HLAVA 3 – FYZICKÉ VLASTNOSTI

3.1 Heliporty na pevnině

Obr. 5-6 FATO s charakteristikami RWY – postranní značka

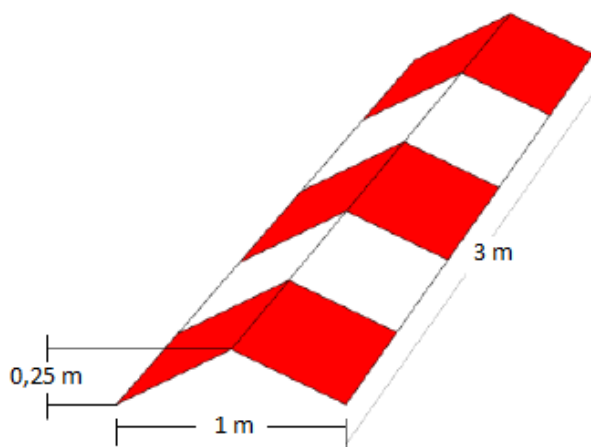
5.2.5.9 Pro nezpevněné FATO musí být obvod určen do země zapuštěnými nebo pevně ukotvenými značkami. Obvodové značky FATO musí mít 30 cm na šířku, 1,5 m na délku a vzdálenost mezi jejich konci nesmí být menší než 1,5 metru a větší než 2 metry. Musí být určeny rohy čtvercových nebo obdélníkových FATO.

5.2.5.10 Pro zpevněné FATO musí být obvod určen přerušovanou čarou. Obvodové značení FATO musí být 30 cm na šířku, 1,5 m na délku a vzdálenost mezi konci nesmí být menší než 1,5 m a ne větší než 2 metry. Musí být určeny rohy čtvercových nebo obdélníkových FATO.
